EPM.2017.171.AJ

**Regionalna Dyrekcja Ochrony
Środowiska w Bydgoszczy
ul. Dworcowa 81
85-009 Bydgoszcz**

W nawiązaniu do pisma Regionalnego Dyrektora Ochrony Środowiska w Bydgoszczy z dnia 17 maja 2017 r., znak: WOO.4242.50.2017.MD1 wzywającego do uzupełnienia informacji zawartych w raporcie o oddziaływaniu na środowisko przedsięwzięcia polegającego na *zwiększeniu obsady istniejącego budynku inwentarskiego – chlewni, dla trzody chlewnej w ilości 1300 szt. tuczników (182 DJP), na działce o nr ewid. 28/4 w m. miejscowości Orle, gmina Topólka*, przedkłada się następujące wyjaśnienia:

Rysunek 1 Lokalizacja inwestycji względem najbliższych ujęć wód podziemnych (źródło: epsh.pgi.gov.pl).

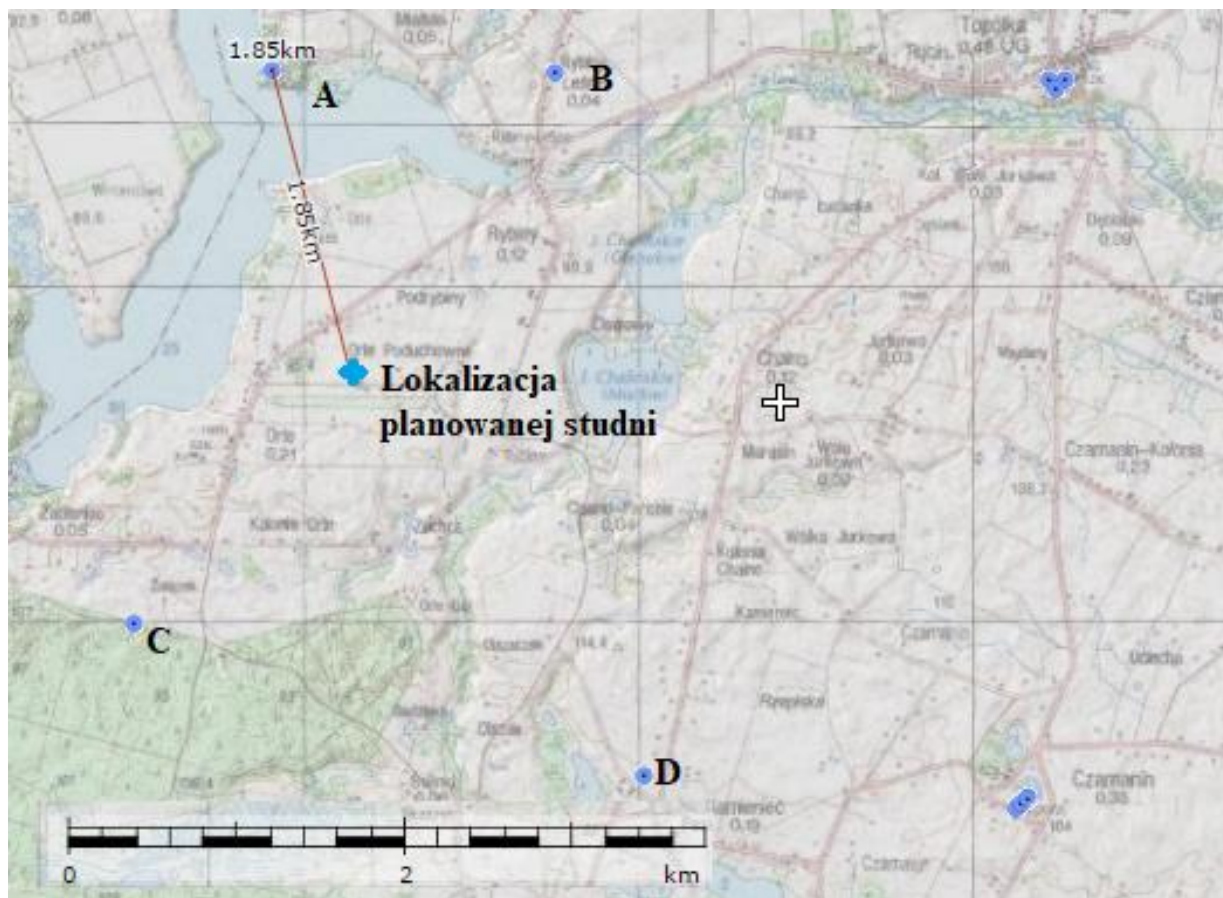
- podać lokalizację (na załączniku mapowym) innych studni lub miejsc poboru wody podziemnej (w tym na potrzeby zaopatrzenia ludności), w pobliżu usytuowania inwestycji, wraz z podaniem ich głębokości i informacją, czy istniejące w pobliżu studnie ujmują ten sam poziom wodonośny.

Znak	Odległość	Głębokość	Cel poboru	Warstwa wodonośna
A	1,85 km	47 m p.p.t.	Ośrodek Wypoczynkowy	Czwartorzędowy
B	2,0 km	31 m p.p.t.	Zlewnia Mleka	Czwartorzędowy
C	1,9 km	26 m p.p.t.	Osada Leśna - Leśniczówka	Czwartorzędowy
D	2,9 km	30 m p.p.t.	Zlewnia Mleka	Czwartorzędowy

Należy wskazać, że żadna z powyższych studni nie stanowi źródła zasilania dla potrzeb wodociągów komunalnych. dwie studnie zostały zlokalizowane w sąsiedztwie punktów Zlewni Mleka, miejsca te charakteryzują się ograniczonym poborem wód podziemnych. Studnia oznaczona miejscem C położona jest w sąsiedztwie Leśniczówki i stanowi indywidualne ujęcie wód. Ujęcie oznaczone literą A położone jest po przeciwległym brzegu Jeziora Głuszyńskiego oraz użytkowane jest głównie w okresie letnim. W analizowanej lokalizacji panują korzystne warunki hydrogeologiczne. Inwestycja nie będzie naruszała możliwości poboru sąsiednich ujęć wód podziemnych.

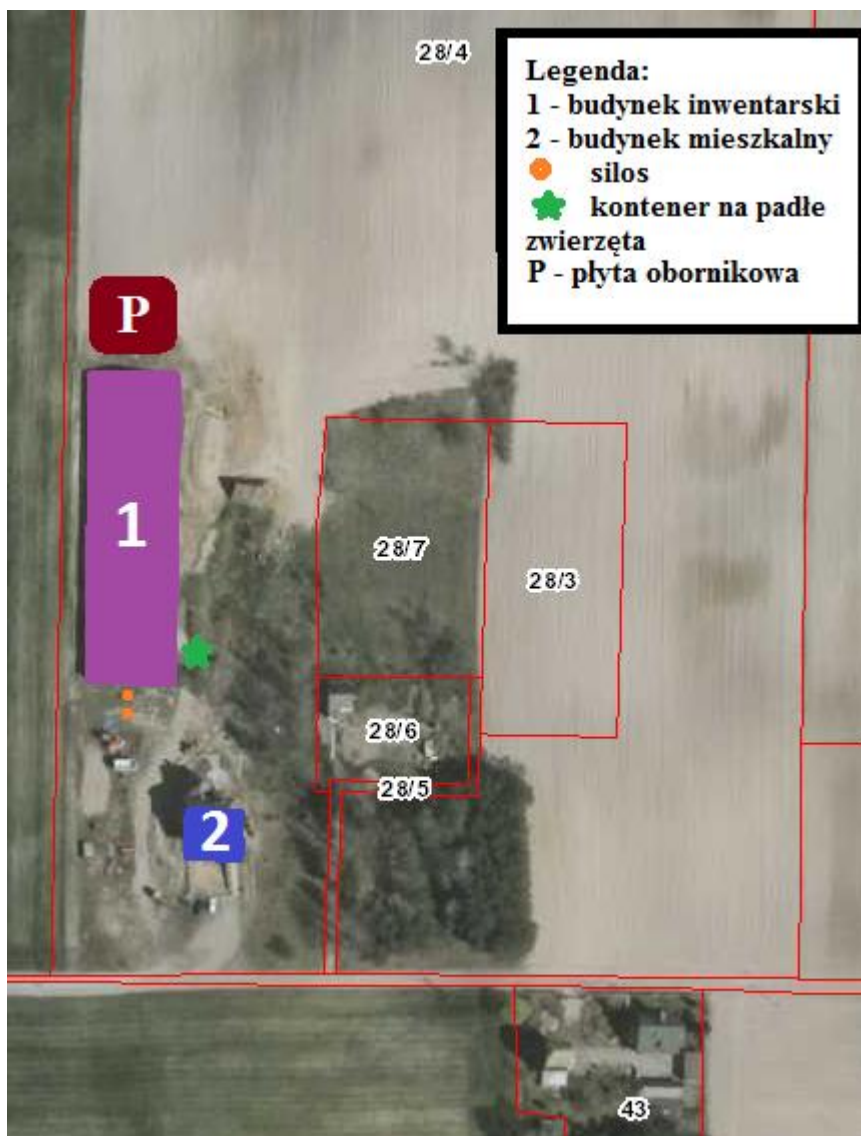
5. Zweryfikowanie zapisu ze str. 41, iż poziom przyjęty w Raporcie tj. 4,0 kg/szt./rok znacznie przewyższa ustalony w Konkluzji BAT, mając na względzie, iż przedmiotowa inwestycja polegać będzie na utrzymywaniu tuczników na głębokiej ściółce. Dla zespołów urządzeń wykorzystujących technikę m.in. opisaną w BAT 30.a6, tj. podłoga w pełni ścielona ściółką (w przypadku podłogi z litego betonu) górna granica zakresu BAT-AEL wynosi 5,65 kg NH₃/stanowisko dla zwierzęcia/rok. W związku z powyższym wskazane jest uzasadnienie przyjęcia niższego wskaźnika od przedstawionego w powyższym dokumencie oraz zweryfikowanie powyższego zapisu ze str. 41.

Odnosząc się jednocześnie do kwestii związanej z przyjęciem stosowanego wskaźnika emisji dla tuczników w systemie ściółkowym, informuje się, iż uwzględniony w przedstawionej w „Raporcie” analizie poziom 4,0 kg/szt./rok przewyższa uśrednioną wartość z zakresu wskaźnikowego określonego w dokumencie „Konkluzje BAT”, tj. 4,0 kg/szt./rok > 2,825 kg/szt./rok.

Podkreślenia wymaga fakt, iż przypis 7 zawyża górny zakres wskaźnikowy z 2,6 kg/szt./rok do 3,6 kg/szt./rok, w przypadku „urządzeń wykorzystujących głęboki kanał gnojowicowy w połączeniu z technikami zarządzania żywieniem”. Przypis 8 natomiast zawyża ww. zakres z 2,6 kg/szt./rok aż do 5,65 kg/szt./rok, w przypadku „urządzeń wykorzystujących BAT 30.a6” (podłoga w pełni ścielona ściółką). Jak wynika z treści ustaleń zawartych w „Raporcie”, na etapie eksploatacji planowanej inwestycji stosowane będą specjalistyczne techniki żywieniowe redukujące emisję substancji odorotwórczych do powietrza, tzn. żywienie fazowe, dostosowane do wielkości i rozwoju trzody, dieta niskobiałkowa uzupełniona fitazą, czy też aminokwasami syntetycznymi (lizyna, metionina, treonina, tryptofan). Tego rodzaju techniki ograniczają emisję amoniaku o ponad 40% (źródło: „Dokument Referencyjny”). Ponadto, co istotne w przedmiocie sprawy, „Konkluzje BAT” zmieniły jedynie przedział wskaźnikowy w zakresie emisji amoniaku do powietrza. W analogicznych inwestycjach prowadzonych w br. na podstawie „Dokumentu Referencyjnego” akceptowany był uśredniony wskaźnik (w tym wskazywany przez Organ w postanowieniach). Uśrednionym wskaźnikiem w przyjętych konkluzjach jest 2,825 kg/szt./rok, natomiast poziom uwzględniony w analizie to 4,0 kg/szt./rok.
